Für eine 3. Beteiligung zum RPD vorgesehene Änderungen

Hier: Änderungen der graphischen Darstellung im Kreis Kleve im Vergleich zur Fassung gemäß Regionalratsbeschluss vom 23.06.2016 (ohne gesondert aufgeführte Änderungen der Windenergiebereiche und der Verkehrsdarstellungen)

Ä3BT-Kevelaer Nr.04

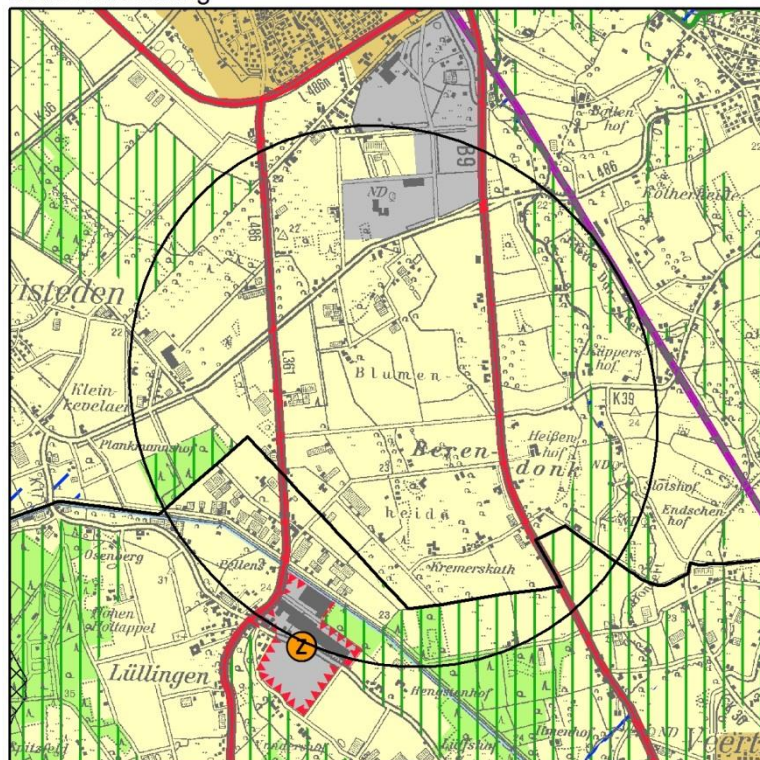
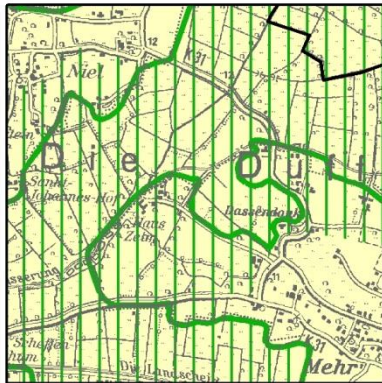
Die Reduzierung des BSLE im Gebiet der Stadt Kevelaer erfolgt auf der Grundlage neuerer Erkenntnisse, die im Nachgang zur Erörterung durch die untere

Naturschutzbehörde des Kreises Kleve sowie das LANUV NRW vorgetragen wurden, zur Schutzwürdigkeit der Flächen. Aufgrund dieser Änderung der zeichnerischen Darstellung soll – als nicht wesentliche Beikartenänderung – auch die entsprechende Darstellung in der Beikarte 4 E vor einem Aufstellungsbeschluss noch geändert werden.

Ä3BT-Kranenburg Nr.03

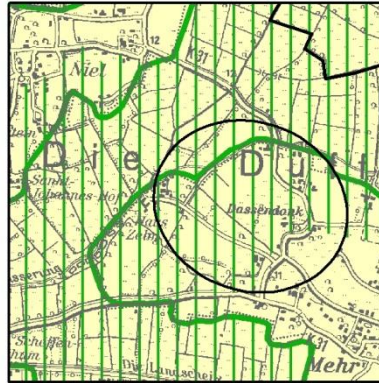
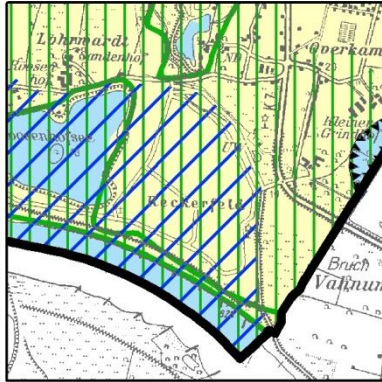
Die Reduzierung des BSN im Gebiet der Gemeinde Kranenburg erfolgt auf der Grundlage neuerer Erkenntnisse zur Schutzwürdigkeit der Flächen. Da der Bereich überwiegend durch Ackerland und intensive Weidewirtschaft geprägt ist, soll er als BSLE dargestellt werden.

Ä3BT-Rees Nr.01

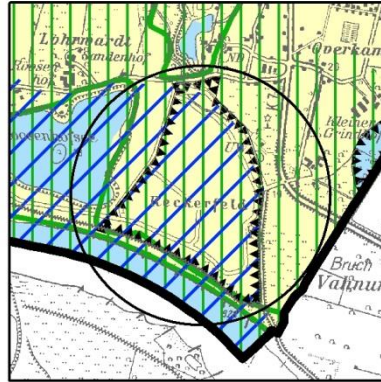
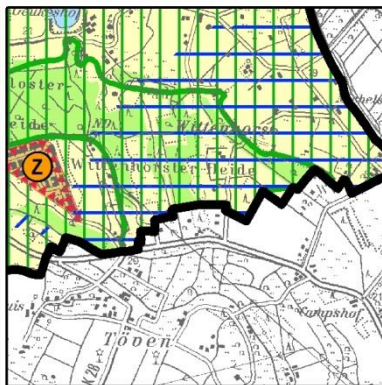
Die Rekultivierung des BSAB KLE19 wird nicht bis zum Stichtag 31.12.2017 abgeschlossen sein. Damit sind die Voraussetzungen für die Rücknahme einer BSAB-Darstellung gemäß Kapitel 7.2.12.2.2 der Begründung zum RPD-Entwurf nicht erfüllt.

Ä3BT-Rees Nr.02

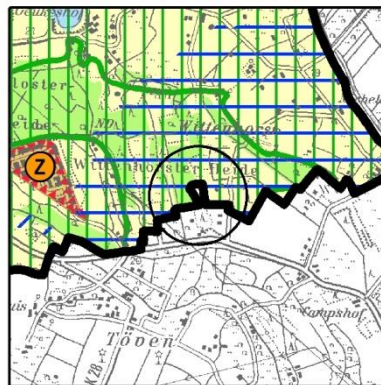
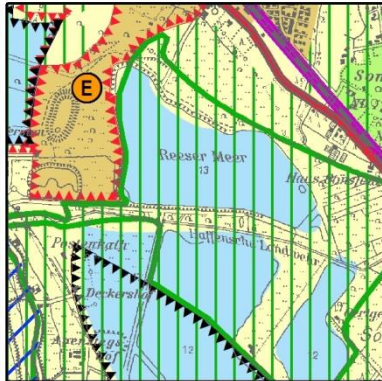
Die Änderung erfolgt auf der Grundlage des aktualisierten Grenzverlaufes für das Gebiet der Stadt Rees. Die Darstellung des BSN wird somit auf der Grundlage der dort für die Darstellung vorhandenen Kriterien zur Darstellung von BSN (Biotopverbundflächen herausragender Bedeutung mit der Kennung „VB-D-4204-0007, Grünland-Wald-Komplex in der Wittenhorster Heide“ und das Naturschutzgebiet „Übergangsmoor in der Wittenhorster Heide“) geringfügig reduziert.

Ä3BT-Rees Nr.03

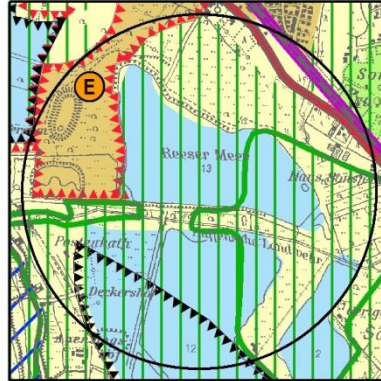
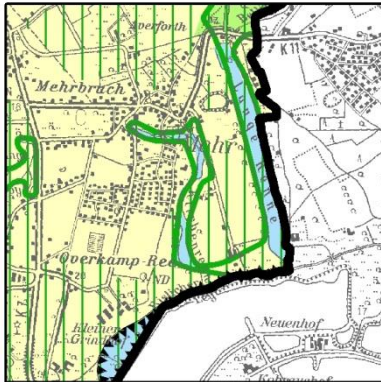
Die Reduzierung des BSN im Gebiet der Stadt Rees und innerhalb des Vogelschutzgebietes „Unterer Niederrhein“ erfolgt auf der Grundlage des Freizeit- und Erholungskonzeptes, das im Landschaftsplan des Kreises Kleve festgelegt ist. Direkt östlich an den im RPD-Entwurf angrenzenden Allgemeinen Siedlungsbereich für Ferien- und Freizeitanlagen, sieht das Konzept eine Trennung der Bereiche für den Naturschutz und die Freizeit- und Erholungsnutzungen vor. Im Landschaftsplan des Kreises Kleve ist daher für den naturschutzwürdigen Bereich nördlich und südlich der „Haffenschen Landwehr“ ein Naturschutzgebiet festgesetzt worden, während der östlich daran angrenzende Teilbereich als Schwerpunkt für die landschaftsorientierte Freizeit- und Erholungsnutzung vorgesehen und daher als Landschaftsschutzgebiet festgesetzt ist. Der Regionalplan Düsseldorf vollzieht diese Trennung nach. Der BSN wird daher bis zur Grenze des Naturschutzgebietes zurückgenommen und stattdessen als BSLE dargestellt.

Ä3BT-Rees Nr.04

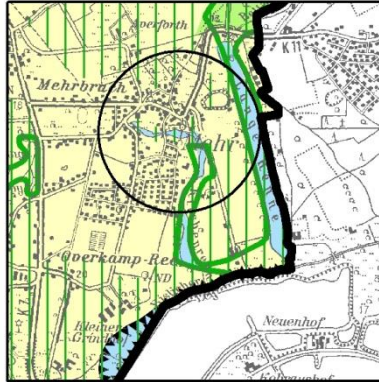
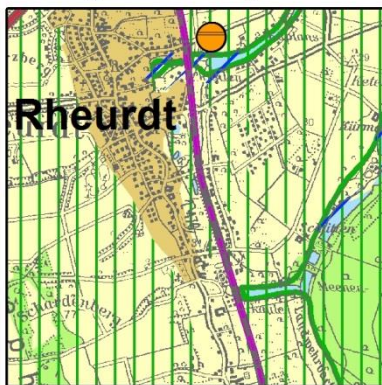
Ein Teilbereich des Bereiches zum Schutz der Natur erstreckt sich weit in die Ortslage hinein und wird daher zurückgenommen. Der BSN wird somit reduziert, um kleinflächige Überlagerungen mit baulich geprägten Bereichen zurückzunehmen. Bei der überwiegenden Darstellung des BSN soll es bleiben, da sich gemäß Biotopkataster des LANUV naturschutzwürdige Bereiche innerhalb der Abgrenzung befinden.

Ä3BT-Rheurdt Nr.01

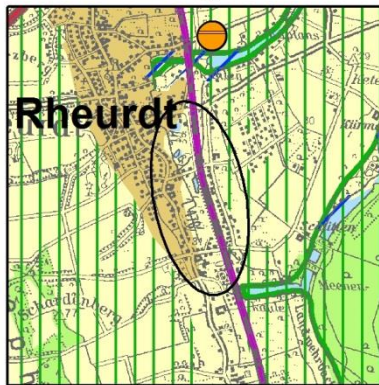
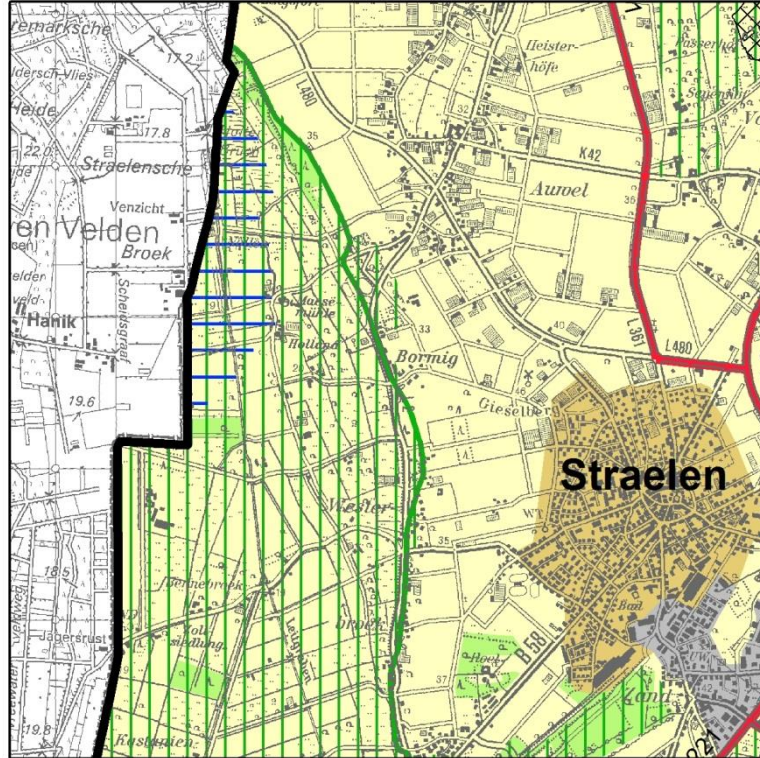
Die Rücknahme des BSLE im Gebiet der Gemeinde Rheurdt erfolgt aufgrund der, da durch die Darstellung des kleinräumigen BSLE die vorhandene Bebauung überlagert wird.

Ä3BT-Straelen Nr.01

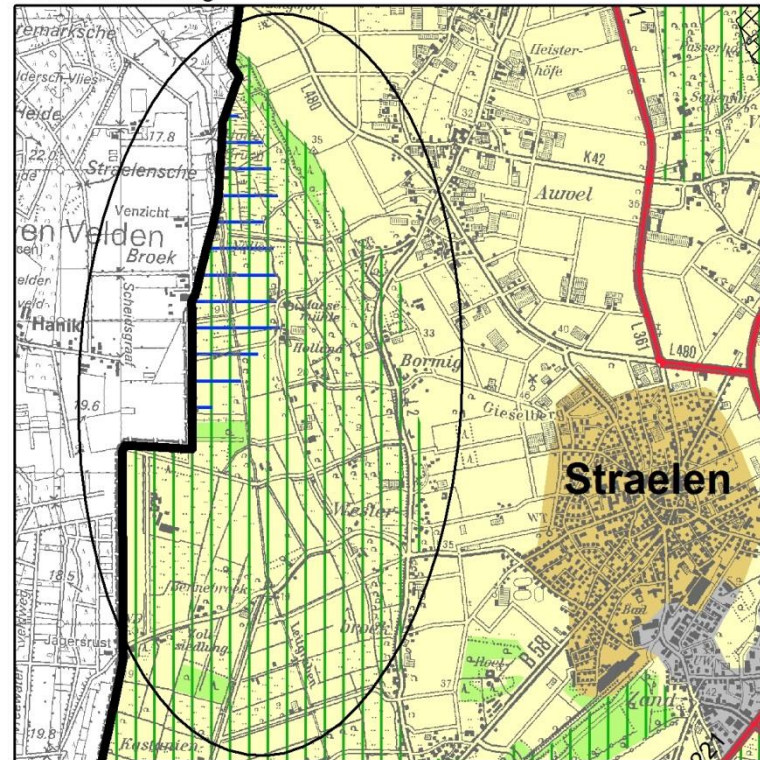
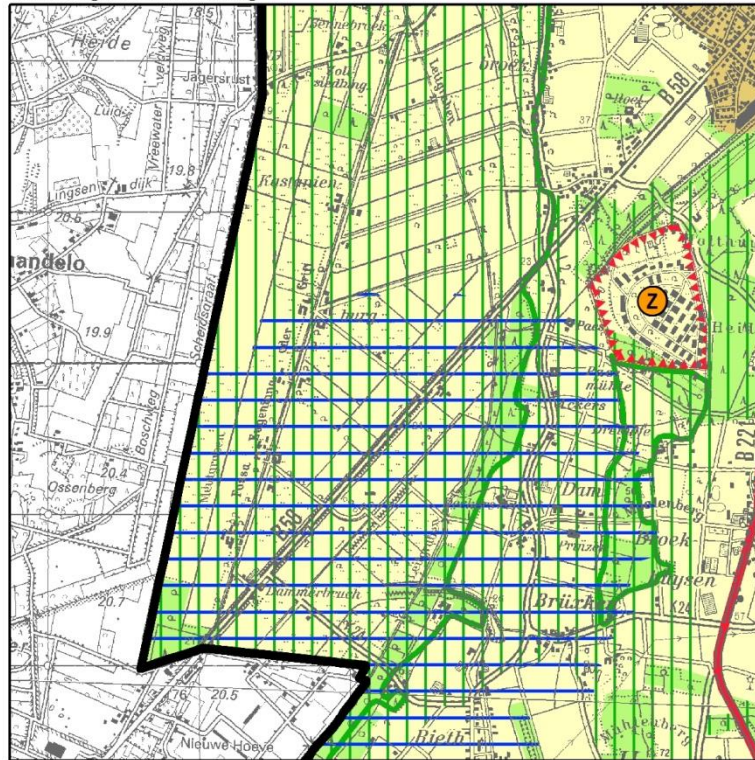
Die Reduzierung des BSN im Gebiet der Stadt Straelen erfolgt auf der Grundlage neuerer Erkenntnisse zur Schutzwürdigkeit der Flächen, die im Nachgang der Erörterung durch die untere Naturschutzbehörde in Zusammenarbeit mit dem Landesamt für Natur, Umwelt und Verbraucherschutz NRW festgestellt wurde. Da im Landschaftsplan eine Festsetzung als Landschaftsschutzgebiet mit besonderen Festsetzungen bereits erfolgt ist, wird für die Sicherung des Biotopverbundes eine Darstellung als BSLE als ausreichend erachtet, um den Biotopverbund hinreichend zu sichern. Daher wird der BSN zu einem BSLE geändert.

Ä3BT-Straelen Nr.02

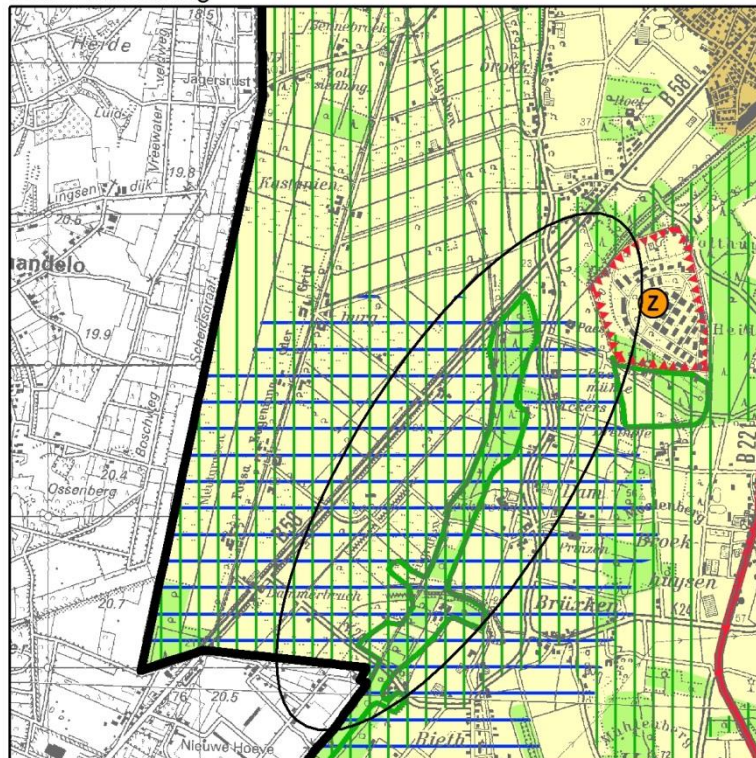
Die Reduzierung des BSN im Gebiet der Stadt Straelen erfolgt auf der Grundlage

neuerer Erkenntnisse zur Schutzwürdigkeit der Flächen, die im Nachgang der Erörterung durch die untere Naturschutzbehörde in Zusammenarbeit mit dem Landesamt für Natur, Umwelt und Verbraucherschutz NRW festgestellt wurde. Da im Landschaftsplan eine Festsetzung als Landschaftsschutzgebiet mit besonderen Festsetzungen bereits erfolgt ist, wird für die Sicherung des Biotopverbundes eine Darstellung als BSLE als ausreichend erachtet, um den Biotopverbund hinreichend zu sichern. Daher wird der BSN zu einem BSLE geändert.

Ä3BT-Straelen Nr.03

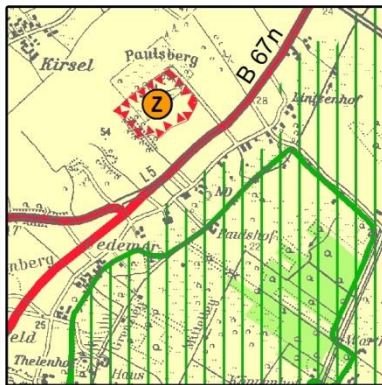
Der BSLE im Gebiet der Stadt Straelen, der ursprünglich für die Realisierung einer Grünbrücke über die A 40 zur Sicherung eines überregional bedeutsamen Wildtierkorridors dargestellt worden war, wird gestrichen. Die untere Naturschutzbehörde des Kreises Kleve sowie das LANUV sind sich einig darüber, dass an dieser Stelle eine Sicherung und Entwicklung von Natur und Landschaft nicht erforderlich ist.

Ä3BT-Uedem Nr.01

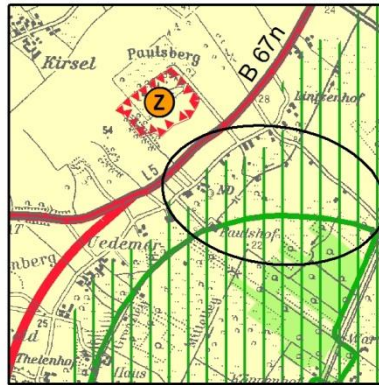
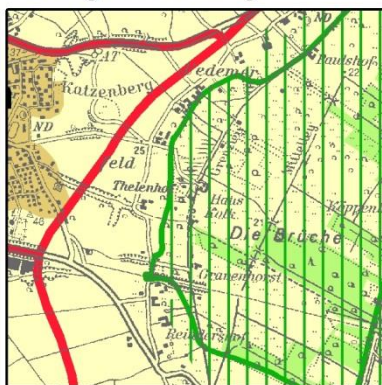
Der BSN im Gebiet der Gemeinde Uedem wird zurückgenommen. Gegenüber dem innerhalb des BSN liegenden naturschutzwürdigen Bereich, ist der Teilbereich, der für die Streichung vorgesehen ist, durch intensive ackerbaulicher Nutzung geprägt, womit die Voraussetzungen für die Darstellung eines BSN entfallen. Die Darstellung wird durch einen BSLE ersetzt.

Ä3BT-Uedem Nr.02

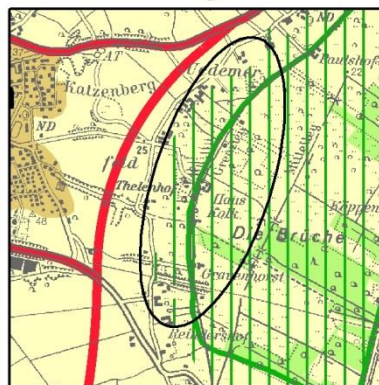
Der BSN im Gebiet der Gemeinde Uedem wird zurückgenommen und als BSLE dargestellt. Der Kernbereich des Biotopverbundes befindet sich östlich angrenzend innerhalb der Darstellung BSN. Gegenüber dem innerhalb des BSN liegenden naturschutzwürdigen Bereich ist der Teilbereich, der für die Streichung vorgesehen ist, durch intensive landwirtschaftliche Nutzung und baulichen Anlagen geprägt, womit die Voraussetzungen für die Darstellung eines BSN entfallen.

Ä3BT-Uedem Nr.03

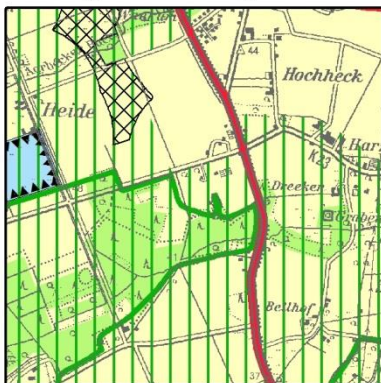
Der BSN im Gebiet der Gemeinde Uedem wird zurückgenommen und als BSLE dargestellt. Der Kernbereich des Biotopverbundes befindet sich östlich angrenzend innerhalb der Darstellung BSN. Gegenüber dem innerhalb des BSN liegenden naturschutzwürdigen Bereich ist der Teilbereich, der für die Streichung vorgesehen ist, durch intensive landwirtschaftliche Nutzung geprägt, womit die Voraussetzungen für die Darstellung eines BSN entfallen.

Ä3BT-Wachtendonk Nr.01

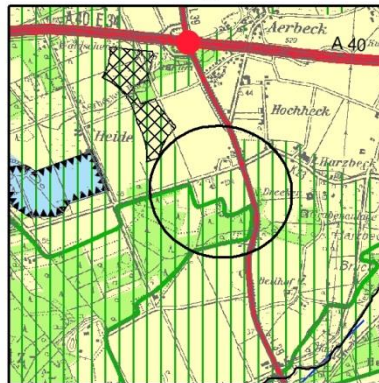
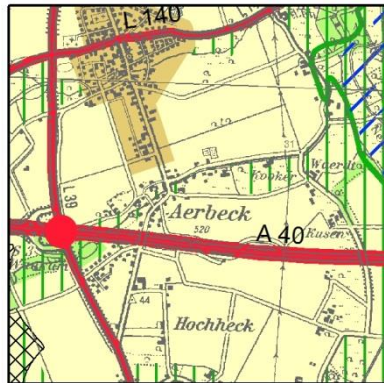
Die Darstellung des BSN wird an die Abgrenzung der Biotopverbundfläche

herausragender Bedeutung mit der Kennung „VB-D-4702-896“ und der Bezeichnung „Teilflächen des VSG Schwalm-Nette-Platte mit Grenzwald und Meinweg“ angepasst. Im Ergebnis erfolgt eine kleinflächige Erweiterung des BSN. Aufgrund dieser Änderung der zeichnerischen Darstellung sollen – als nicht wesentliche Beikartenänderung – auch die entsprechenden Darstellungen in den Beikarten 4 D und 4 E vor einem Aufstellungsbeschluss noch geändert werden.

Ä3BT-Wachtendonk Nr.02

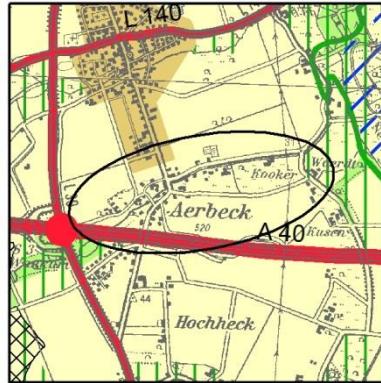
Der Bereich zum Schutz der Landschaft und die landschaftsorientierte Erholung im Gebiet der Gemeinde Wachtendonk wird gestrichen. Die Sicherung und Entwicklung des Baches kann durch die Landschaftsplanung bzw. die Bauleitplanung erfolgen. Aufgrund dieser Änderung der zeichnerischen Darstellung soll – als nicht wesentliche Beikartenänderung – auch die entsprechende Darstellung in der Beikarte 4 E vor einem Aufstellungsbeschluss noch geändert werden.

Ä3BT-Wachtendonk Nr.06

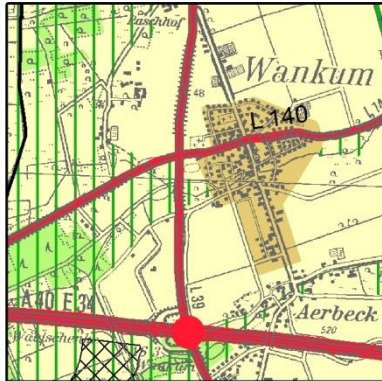
Der BSN im Gebiet der Gemeinde Wachtendonk wird auf die Grenze des Vogelschutzgebietes (VSG) „Schwalm-Nette-Platte mit Grenzwald und Meinweg“ zurückgenommen und wie im ersten Entwurf des Regionalplans Düsseldorf als BSLE dargestellt. Der Kernbereich des Biotopverbundes herausragender Bedeutung, das VSG, liegt weiterhin innerhalb der Abgrenzung BSN, während die Puffer- und Verbindungsflächen zum VSG innerhalb des BSLE liegen.

Ä3BT-Wachtendonk Nr.07

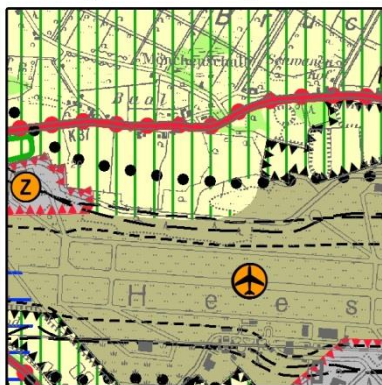
Der an den Siedlungsrand der Gemeinde Wachtendonk angrenzende BSLE vollzieht den Verlauf des Dorfbachs nach, ist aber bereits intensiv durch bauliche Anlagen geprägt. Daher soll der BSN in diesem Teilbereich zurückgenommen werden und durch die Festlegung BSLE ersetzt werden.

Ä3BT-Weeze Nr.01

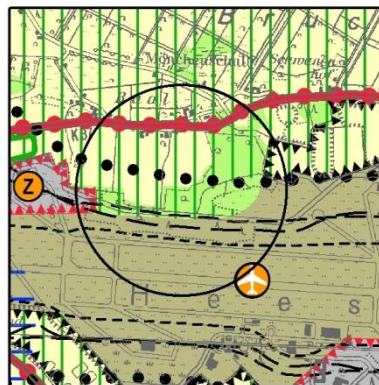
Die bislang nicht berücksichtigte Fläche nördlich des Flughafen Weeze wird nach Überprüfung der Walddarstellungen entsprechend den Kriterien zur Darstellung von Wald in Kap. 7.2.2 der Begründung wieder als Waldbereich dargestellt, da dieser hier faktisch vorhanden und größer als 10 ha ist.
